RIKI CLOCK RC (WR08-26 / 27、 WR20-01 / 02)

ムーブメント仕様変更のお知らせ

<現行の仕様>

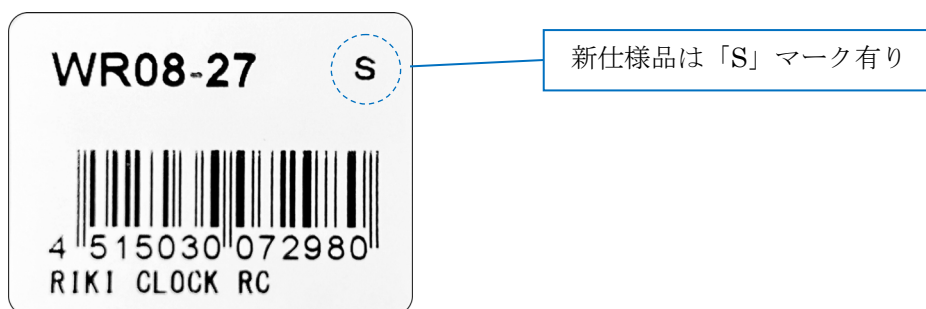
上記4品番とも意匠デザインの変更はございません。
製品裏側のみ外観が変わります（※4品番共通）。下記の画像をご参照ください。

※裏フタを外した状態です

<変更後の仕様>

現行仕様	新仕様
品番 / JAN	WR08-26 / 4515030072973 WR08-27 / 4515030072980	変更なし
サイズ	φ 305 × d 56mm	φ 305 × d <u>54</u> mm
ムーブメント	電波ステップ	電波スイープ
電源	単三形乾電池 1本	単三形乾電池 2本
本体価格	13,000 円	変更なし

現行仕様	新仕様
品番 / JAN	WR20-01 / 4515030076773 WR20-02 / 4515030076780	変更なし
サイズ	φ 254 × d 56mm	φ 254 × d <u>54</u> mm
ムーブメント	電波ステップ	電波スイープ
電源	単三形乾電池 1本	単三形乾電池 2本
本体価格	12,000 円	変更なし
